1989年5月8日

No. 663

タイム形DTS生産中止のお知らせ

生産中止機種形DTS		代替推奨機種形H3BA	
■機種		■機種	
動作方式/復帰方式	限時動作/自己復帰	動作方式/復帰方式	限時動作/自己復帰
限時接点	1c	2c	1c
表面取付	形DTS	形DTS-3	形H3BA-8
埋込取付	形DTS-Y	形DTS-Y3	形H3BA-FA
上部端子構造	—	形DTS-U	—
■外形・取寸法		■外形・取寸法	
●表面取付時 形DTS		●表面取付時 形H3BA-8十アダプタ形Y92F-42(別売)

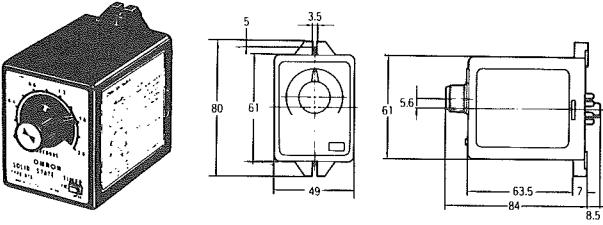
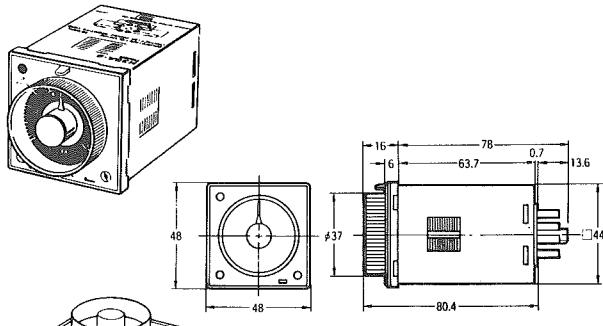
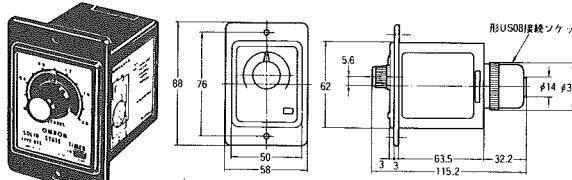
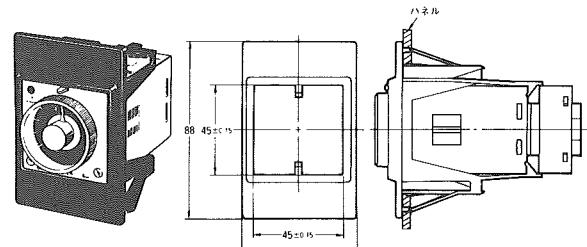
●埋込取付 形DTS-Y		<p>★タイマ本体の外形は異なります。            ★形DTSに使用していたソケット形8PFAをそのまま使用する場合は、ベースアダプタ形Y92F-42(別売)を使用してください。</p>	
		<p>★タイマ外形は異なります。            ★アダプタ形Y92F-70(別売)の追加により、取りつけ穴加工寸法を変更することなく切替が可能です。            ★ソケットはそのまま使用可能です。</p>

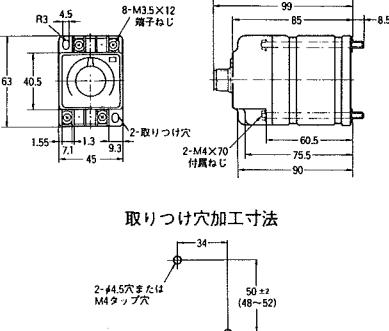
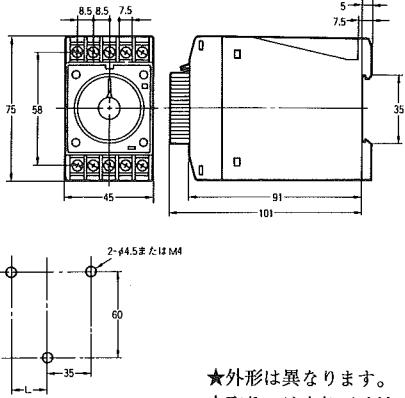
生産中止機種形DTS	代替推奨機種形H3BA
<p>●上部端子構造 形DTS-U</p>  <p>取り付け穴加工寸法</p> 	<p>●上部端子構造 形H3BA-FA</p>  <p>取り付け穴加工寸法</p>  <p>★外形は異なります。 ★取り付け穴加工寸法の変更が必要です。</p>
<p>■端子配置 ●上部端子構造 形DTS-U</p> 	<p>■端子配置 ●H3BA-FA (動作Aモード: オンディレイ動作)</p> 
	<p>★電源ONスタート/電源OFFリセットで使用するため、 A2-C1間を短絡して使用してください。 ★形DTSの制御出力は2c, 形H3BA-FAでは1c. ★表面取付, 埋込取付タイプのものは形H3BA-8と端子配置は変りません。</p> <p>■その他の相違点 ★10秒以上の設定を行なう場合, 時間目盛は分単位。 ★上部端子構造のものは, 端子配置が異なります。</p>
